Onderwerp: Schetsontwerp bushalte N785 Beekhuizenseweg

De ontwerper heeft een schetsontwerp gemaakt van een halte paar langs de Beekhuizenseweg nabij de Rtonde Zutphensestraatweg

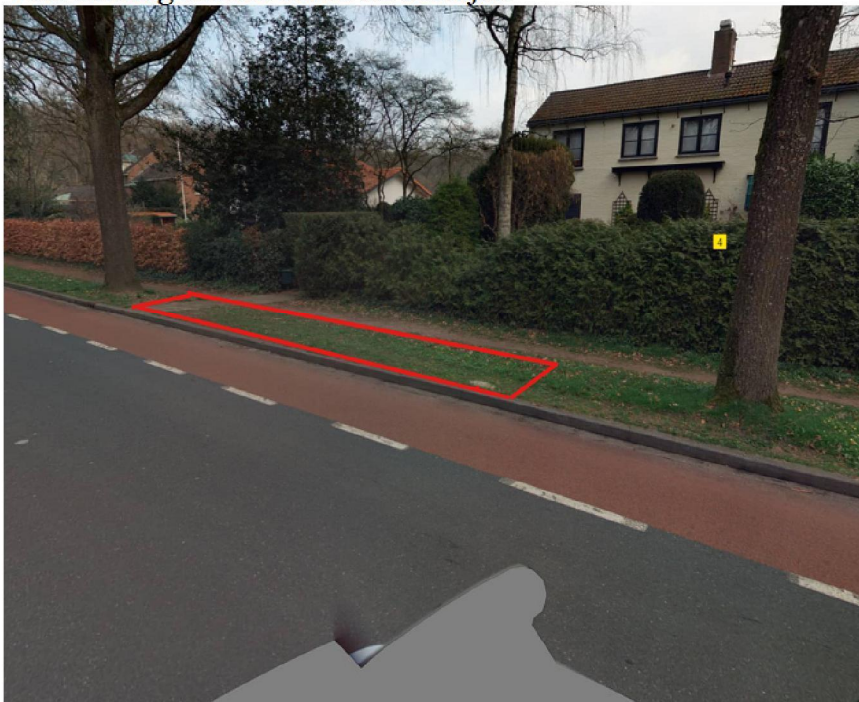
Zelf heb ik de volgende opmerkingen:

Kan de halte aan de zuidzijde niet iets meer richting de rotonde zodat het kleine boompje voor het halteperron komt en niet midden in de halte, dit lijkt mij namelijk hinderlijk voor het in en uitstappen en de toegankelijkheid.

Verder lijkt mij onder vermelde locatie t.h.v. van tandartspraktijk 2/2a het overwegen waard als maatwerk. (op deze locatie bij voorkeur ook een schets om in beeld te hebben wat mogelijk is)
